東海第二発電所

耐津波設計方針について

〔第495回審査会合(平成29年8月10日)時の
指摘事項に対する回答〕

平成29年10月3日

図1 防潮堤前面における最大水位

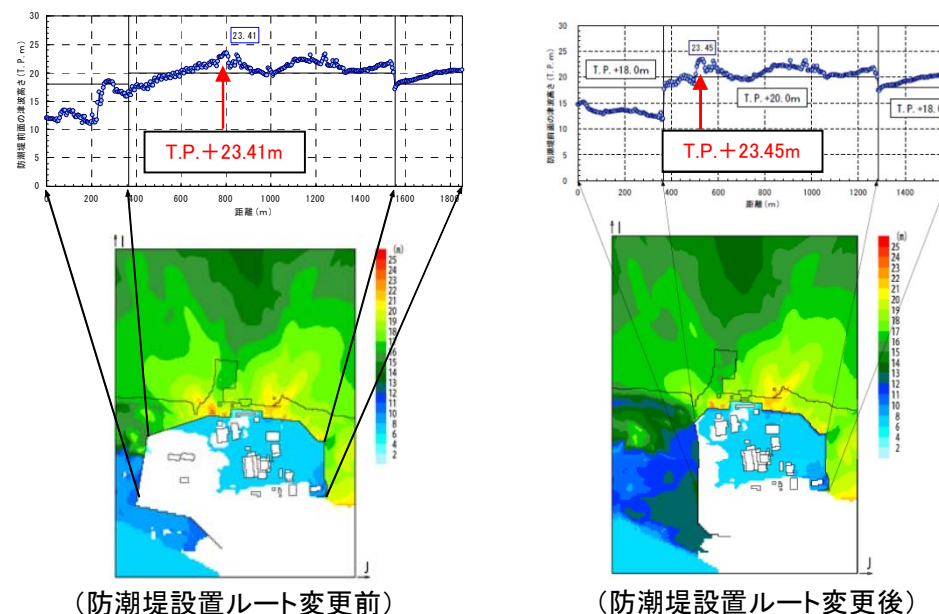
防潮堤ルート変更後の遡上解析結果が整った際に、その結果を基に、再度、防潮堤ルート変更によって、24m津波に対する対策に影響がないことを整理して提示すること。

- ✓ 防潮堤設置ルートの変更を踏まえた防潮堤前面における最大水位の解析結果を図1に示す。
- ✓ 防潮堤前面の最大水位に大きな変化はなく、防潮堤設置ルートの変更による影響がないことを確認した。
